**Avis de la mission régionale d'autorité environnementale  
sur un parc photovoltaïque au sol au lieu-dit« Bouriou » sur la  
commune de GRAULHET (Tarn)**

N°Saisine : 2022-011370

N°MRAe : 2023APO10

Avis émis le 19 janvier 2023

Figure 2 : plan de masse du projet issu de l'étude d'impact

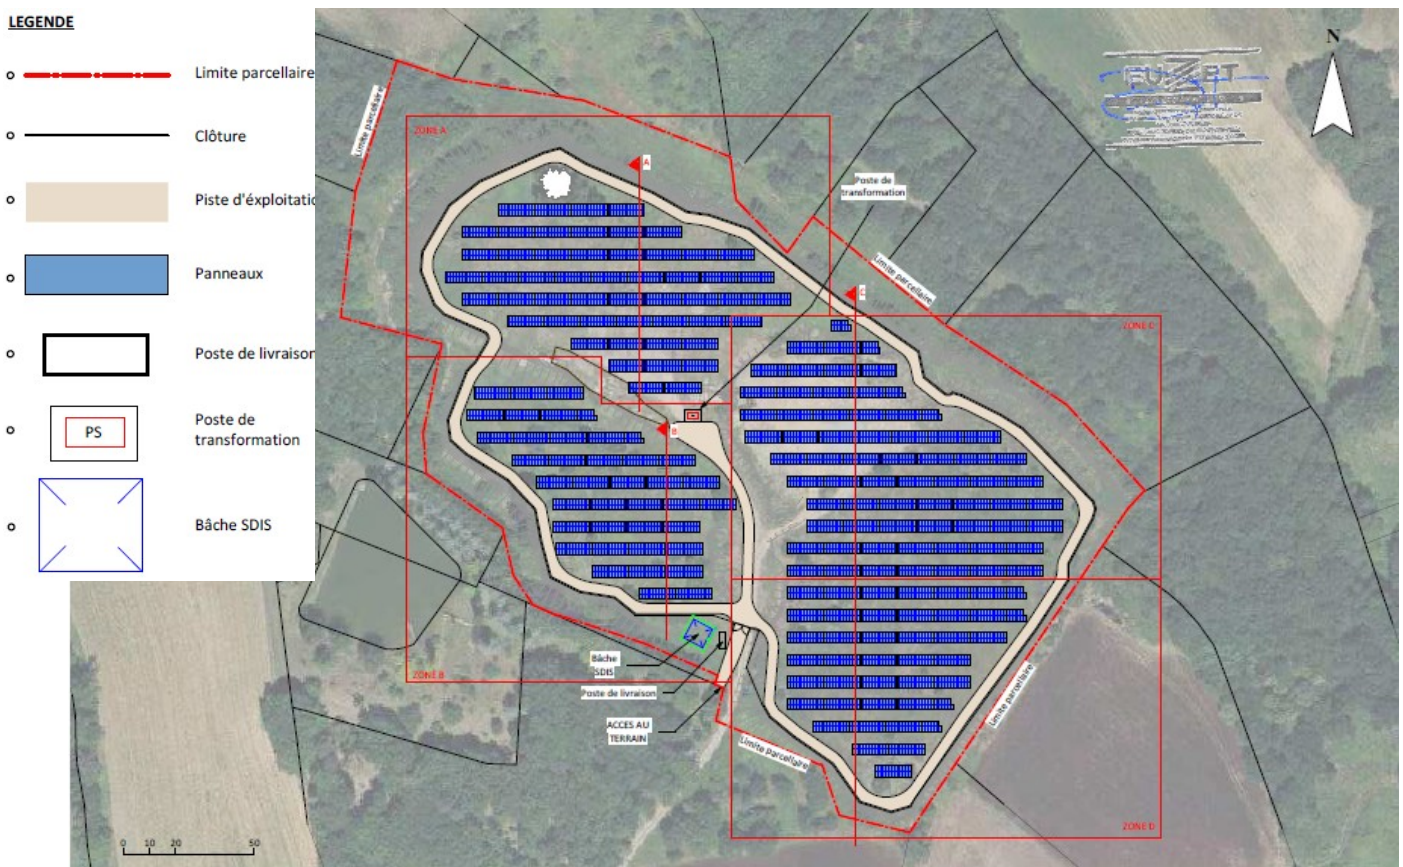
La comparaison entre la carte ci-dessus et le plan de masse permet de constater que le projet conduira à la destruction d'une partie du boisement présent. Or, l'étude d'impact n'identifie pas le nombre d'arbres et la surface de boisements qui seront défrichés.

**La MRAe recommande en premier lieu de décrire le nombre d'arbres abattus et la surface impactée par la réalisation du projet. Elle recommande ensuite d'intégrer une mesure d'accompagnement qui permettra de rendre plus attractif les milieux périphériques (par exemple la pose de gîtes pour les chiroptères, par un plan de gestion écologique des boisements périphériques pour les oiseaux présents autres que la Linotte mélodieuse).**

Figure 4 : Carte des enjeux paysagers du site - Google Earth – Réalisation ARTIFEX

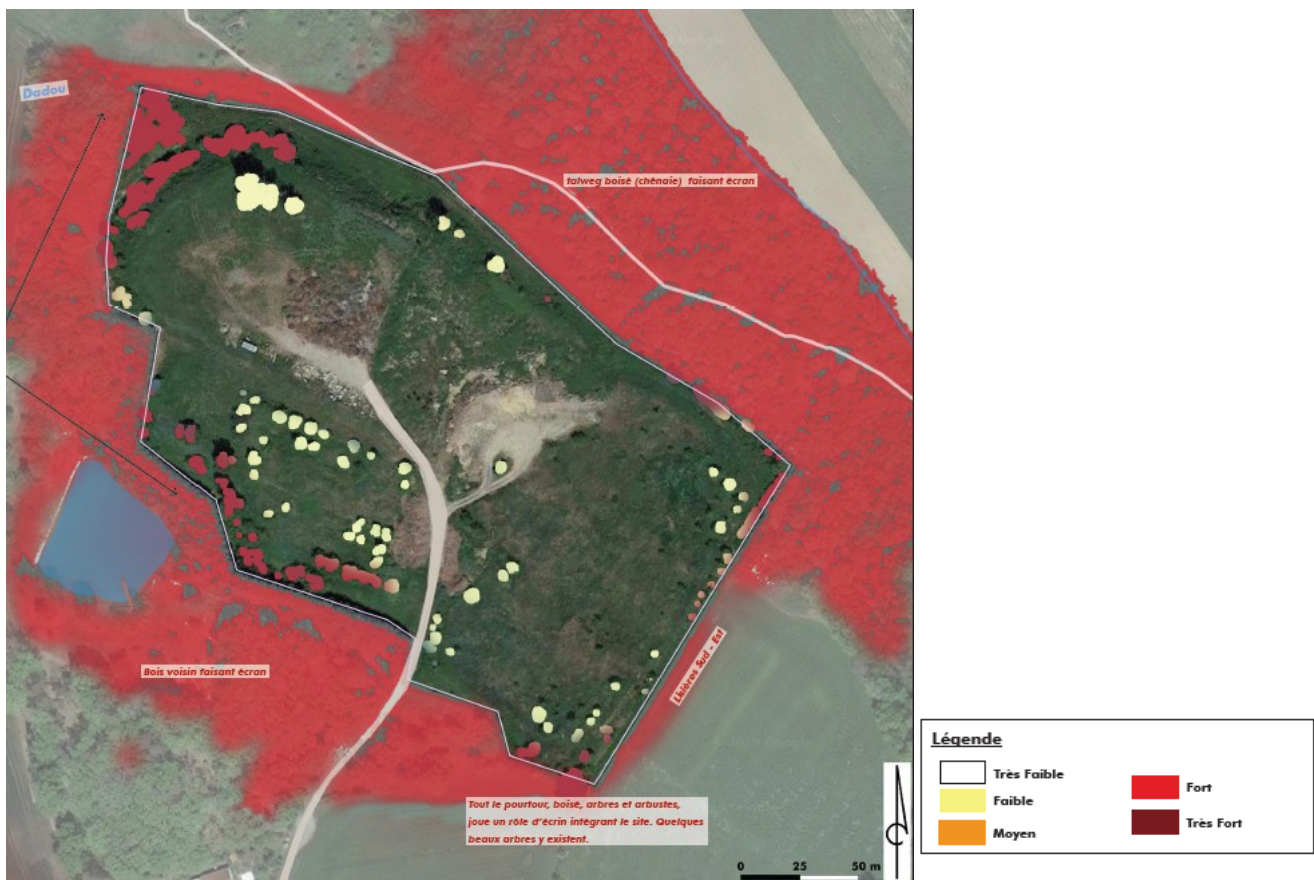
La caractérisation des paysages identifie comme éléments remarquables les arbres (notamment fruitiers) plantés ainsi que quelques Chênes en lisière (enjeu de conservation fort). La MRAe partage la caractérisation des enjeux figurant sur la carte page 123 de l'étude d'impact :

Ainsi, l'implantation du projet génère un impact visuel caractérisé de faible depuis le chemin de randonnée le plus proche, un impact moyen depuis le chemin de Bouriou au sud<sup>13</sup>. La disparition des fruitiers ne permettra plus à l'échelle immédiate d'atténuer les vues directes sur le site.
